Proposition d'améliorations du projet D910 Sèvres Chaville

par le Collectif Vélo Île-de-France et l'association La Ville à Vélo

Ce document a pour vocation d'améliorer le projet de la D910 à Sèvres et à Chaville, dans le cadre contraint de la déclaration d'utilité publique, qui fige déjà l'essentiel du projet.

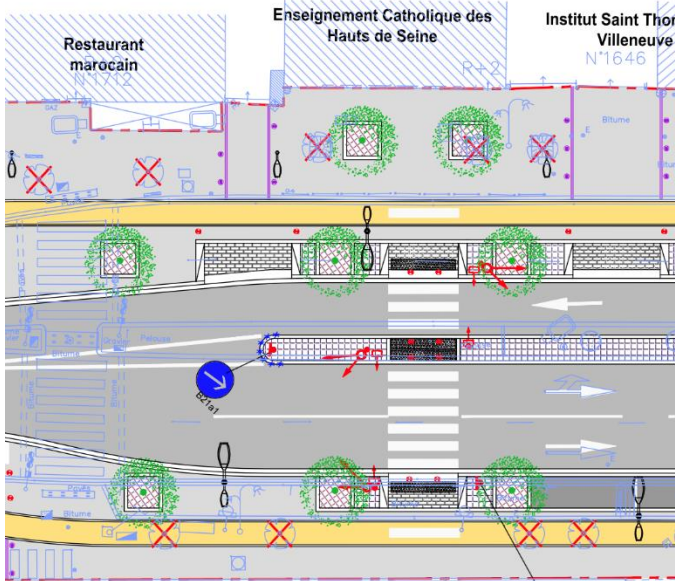
Cas	(Plan) Solution possible
	<p>(0.1) Décaler les arbres pour les placer entre les places de stationnement</p>
	<p>(1.1) Réduire l'espace tampon antiemportérage (passe-pied) : 50 cm suffisent.</p>

(1.1) **Supprimer le terre-plein central**, en décalant le passage piéton vers l'ouest, là où il n'y a que 2x1 voies à traverser.

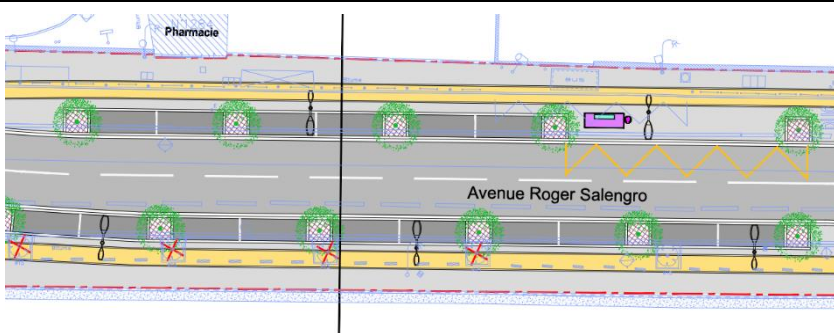
Note : les 2 voies sont extrêmement problématiques ici. Elles conduisent à des largeurs piétonnes qui semblent en dessous des minimums légaux d'accessibilité :

Suggestion : **ne pas planter les arbres sur le flanc sud** (7 arbres). Ainsi, l'espace pourra être reconfiguré dans quelques années, si la baisse continue du trafic se confirme et autorise le fonctionnement à une seule voie.

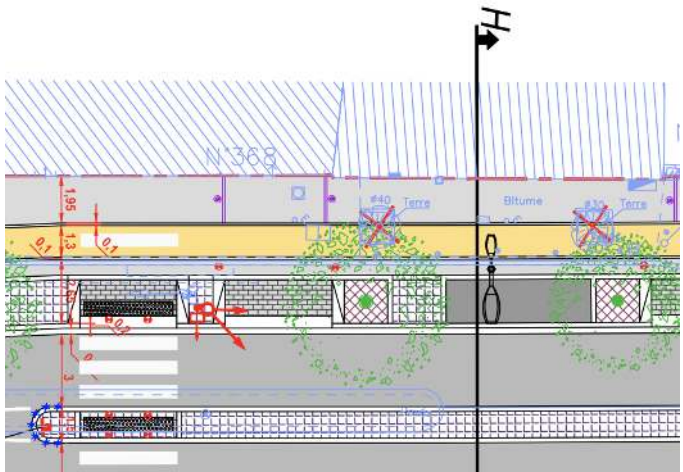
(1.2) **Renoncer au stationnement nord**, qui n'existe pas aujourd'hui.

Suspendre la plantation des arbres, afin de se laisser la possibilité de reconfigurer ce tronçon ?

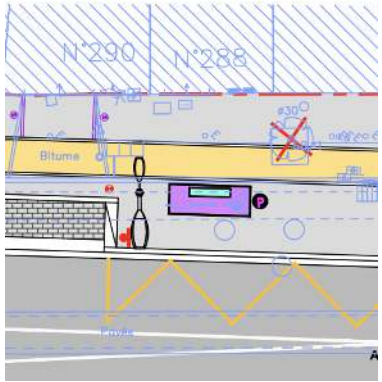
(3.1) **Renoncer au terre-plein central en section courante**, et rapprocher les deux voies de circulation.

Aux passages piétons, le refuge central peut être conservé si besoin, et la place nécessaire, récupérée sur le refuge entre piste et chaussée, qui n'a pas besoin d'être aussi large.

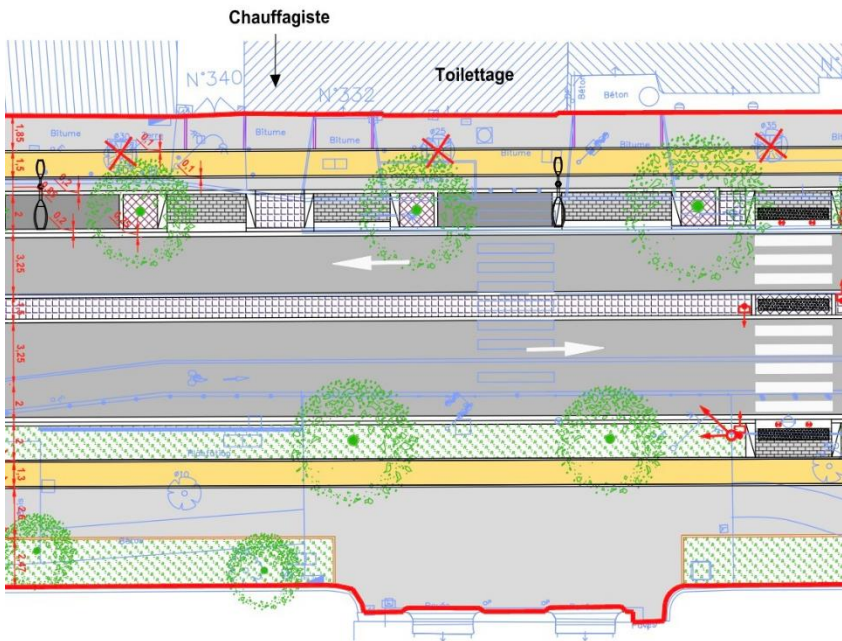
(3.1) **Rapprocher l'abribus vers la chaussée.**

(3.1) La variante avec surlargeur devant l'école ayant été privilégiée par rapport au projet sans surlargeur, nous proposons ici de **surseoir à la plantation des 4 arbres** (2 visibles sur l'extrait).

En effet, il est assez probable que cette surlargeur, assez irrationnelle et dangereuse devant une école élémentaire, finisse par disparaître à court ou moyen terme. Les arbres pourront alors être plantés à ce moment-là, sur la largeur gagnée.

Groupe Scolaire Ferdinand BUISSON

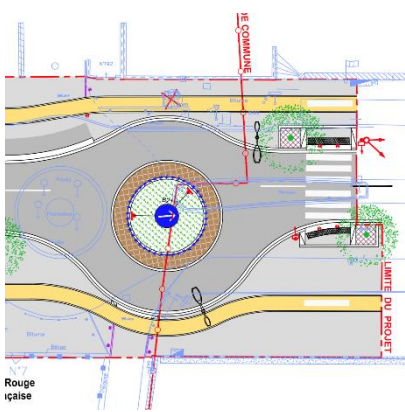
(3.2) Rondpoint à deux branches : nécessaire ?

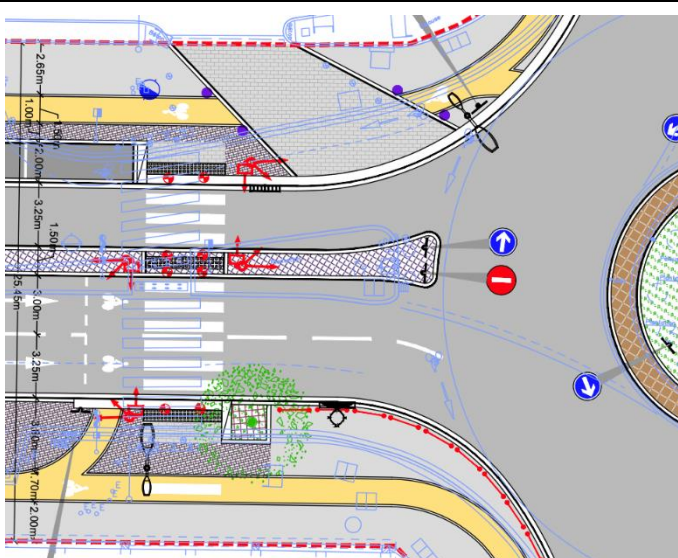
(4.2) **Inverser piste et voie plantée** pour ne pas séparer les cheminements piétons en deux avec la piste au milieu.

Renoncer à l'espace perdu entre la voie plantée et la piste.

Planche 2.1 au niveau du 961

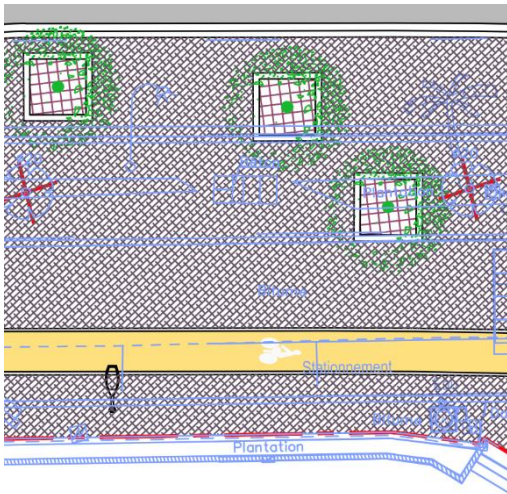
Par ailleurs, afin de renforcer la crédibilité de l'espace piéton par rapport à l'espace tampon, il nous semble qu'il faut autant que possible **éviter que l'espace tampon soit plus large que l'espace piéton**. Ainsi, dans l'exemple suivant (dû à une contre-allée particulièrement large), il est très probable que la piste soit perçue comme « un espace au milieu d'un trottoir » plutôt que comme une chaussée entre un espace tampon et un trottoir, en raison d'un espace tampon de largeur démesurée, quand bien même toutes les précautions suggérées ci-dessus seraient prises.

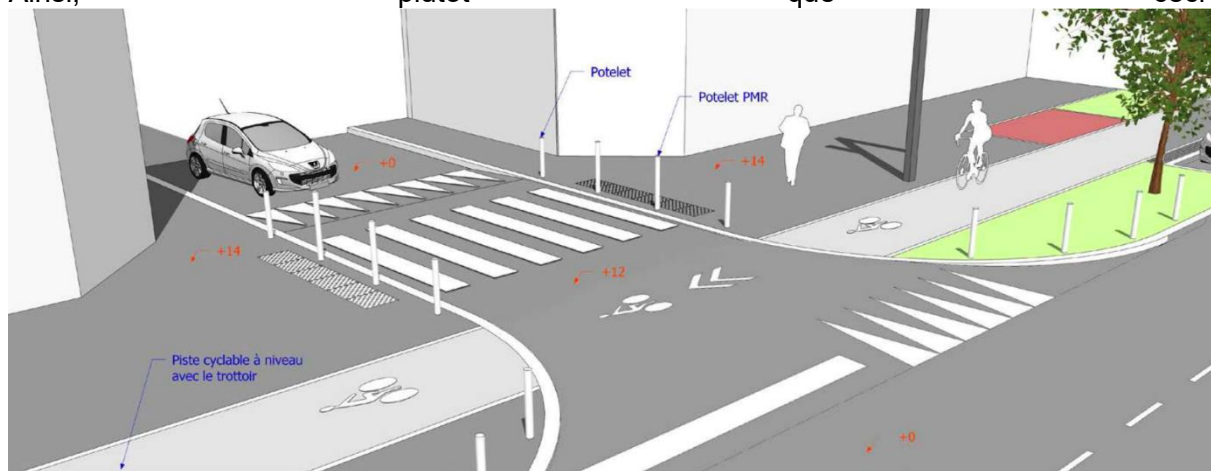
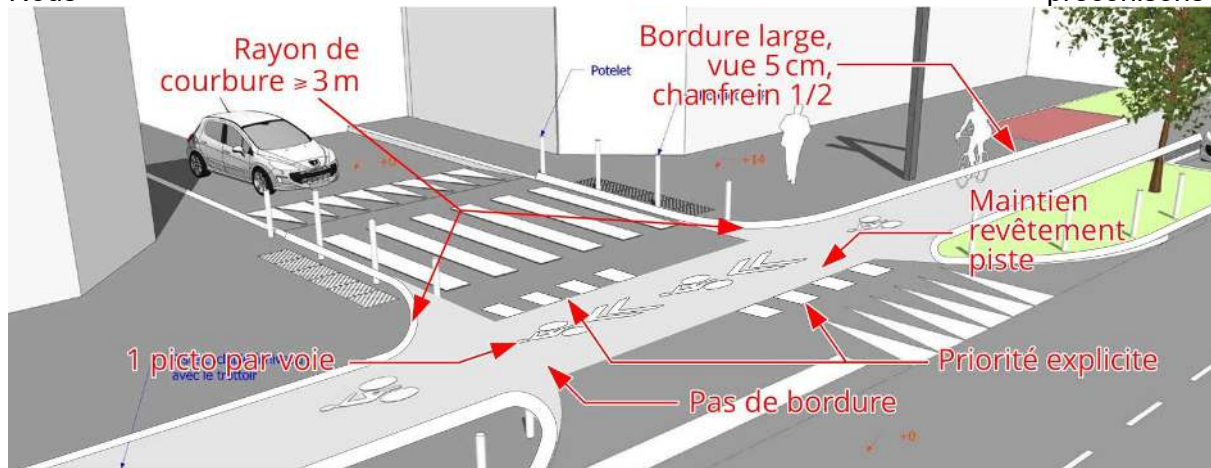
Aux intersections avec les rues d'usage local dans la hiérarchie routière, il est important que le vélo circulant sur l'axe de la D910 bénéficie de la même priorité que les véhicules motorisés sur ce même axe. Or, en l'absence de régime explicite, *c'est la priorité à droite qui s'applique*. Celle-ci est peu logique, et confuse pour l'ensemble des usagers. Pour cette raison, il est important d'**expliciter le régime de priorité**, en donnant la priorité aux cyclistes, et en matérialisant un cédez-le-passage pour les véhicules venant de la rue sécante. En outre, l'aménagement devrait suggérer visuellement le même régime de priorité que le régime réglementaire ; ainsi, il serait logique de maintenir le revêtement de la piste aux intersections à priorité vélo, et de ne pas l'interrompre par des bordures de trottoir.

Ainsi, plutôt que ceci :

Nous préconisons :
